**Avis délibéré sur le projet de renouvellement
de l'autorisation d'exploiter une carrière de calcaire
à Ippécourt (55),
porté par la SAS EBTP**

n°MRAe 2022APGE149

Nom du pétitionnaire	SAS EBTP
Commune	Ippécourt
Département	Meuse (55)
Objet de la demande	Renouvellement de l'autorisation d'exploiter une carrière de calcaire
Date de saisine de l'Autorité Environnementale	12/10/22

Schéma de la remise en état

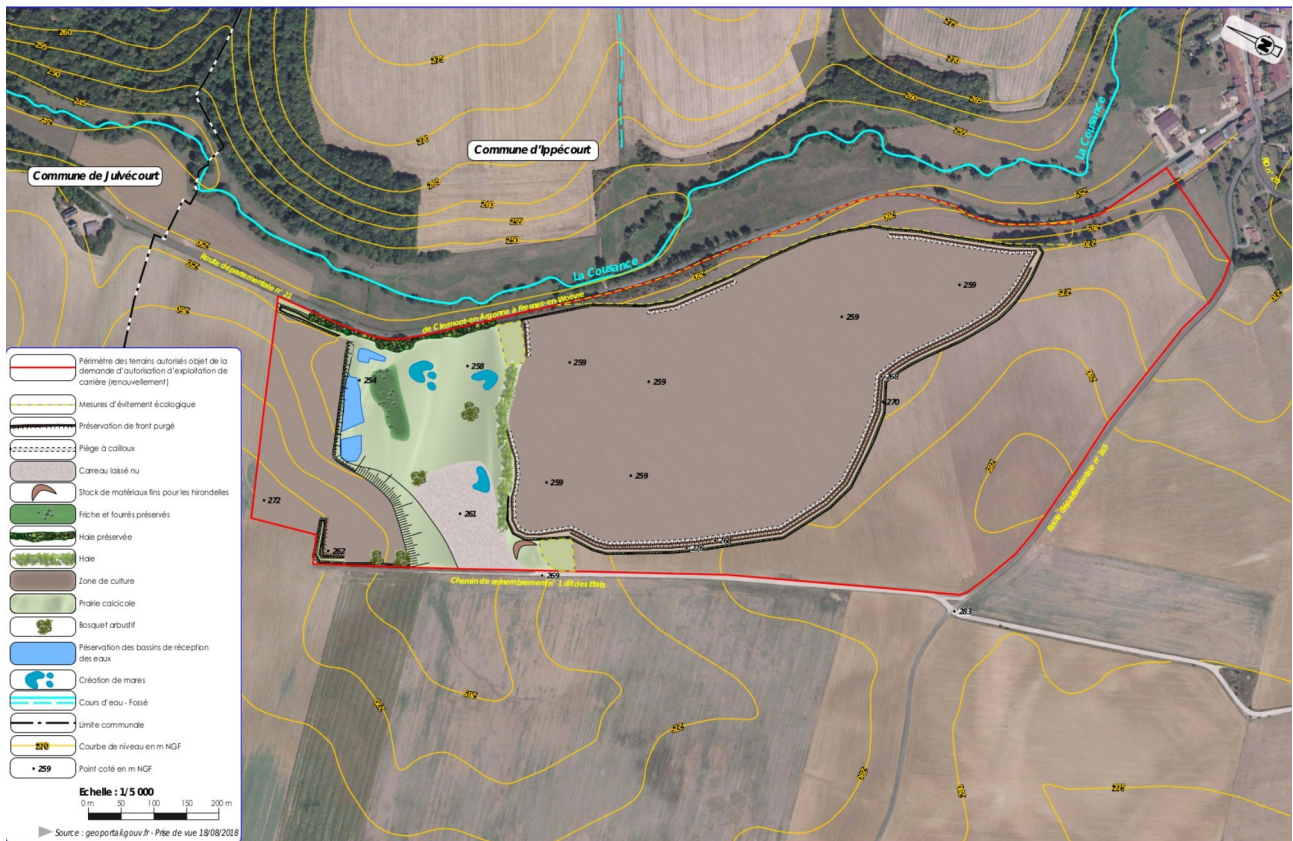
L'Ae relève que le bassin de 1 ha n'est pas présent sur le schéma de réaménagement présenté dans l'étude d'impact page 167 et **recommande au pétitionnaire de corriger cette incohérence.**

L'Ae relève qu'en l'absence de gestion par fauche ou pâturage la prairie va évoluer vers un stade forestier et ne sera plus attractive pour les oiseaux inféodés aux milieux semi-ouverts.

L'Ae recommande au pétitionnaire de préciser les modalités de gestion post-exploitation des milieux naturels créés.
